COMPRESOR WABCO PARA MERCEDES-BENZ

NÚMEROS DE PRODUCTO Y REFERENCIAS CRUZADAS

Compresor WABCO 912 510 104 0

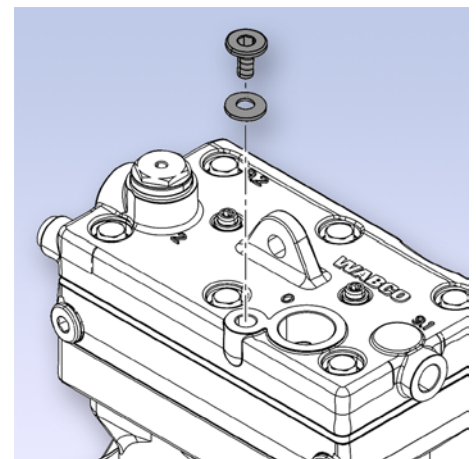
Nos complace indicarle que gracias a nuestra gama actual de productos es posible sustituir los compresores Voith instalados en los vehículos Mercedes-Benz con motor OM 457 por los siguientes compresores WABCO.

- N.º de referencia WABCO: 912 510 104 0
- Sustituye a / referencia cruzada:
Mercedes Benz A 457 130 49 15
Voith 149.00056411

Al sustituir el compresor de otro fabricante en vehículos que no utilizan el sistema Power Reduction (conexión 4), será necesario cerrar esta conexión en el compresor WABCO con ayuda del conjunto de reparación WABCO 912 510 933 2.

Cerrar la conexión 4 del compresor
